遂川县禾源镇金洞饰面花岗岩矿 V7 矿体  
露天开采扩建项目  
**安全设施验收评价报告**

遂川县禾源镇金洞饰面花岗岩矿 V7 矿体  
露天开采扩建项目  
安全设施验收评价报告  
(终稿)

## 遂川县禾源镇金洞饰面花岗岩矿 V7 矿体 露天开采扩建项目安全设施验收评价整改意见

## 遂川县禾源镇金洞饰面花岗岩矿 V7 矿体 露天开采扩建项目安全设施验收评价整改复查意见

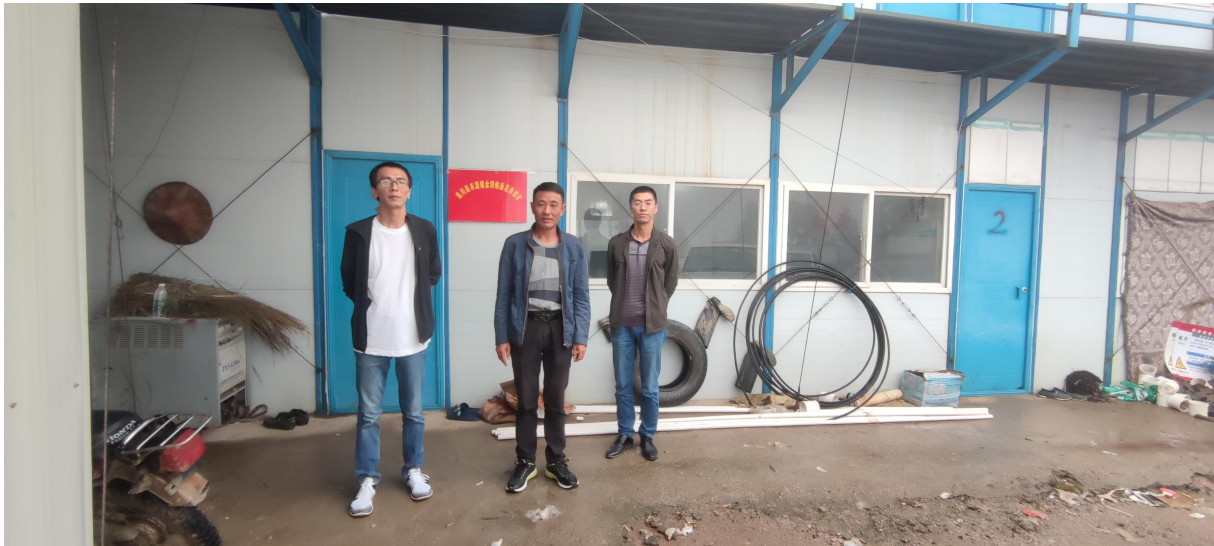
1、V7 矿体上山公路从+720m 至采场+820m 剥离平台局部偏陡，局部内侧无水沟、外侧无车挡；复查时：公路局部偏陡已做了降坡处理，公路内侧已完善水沟、外侧完善了车挡。
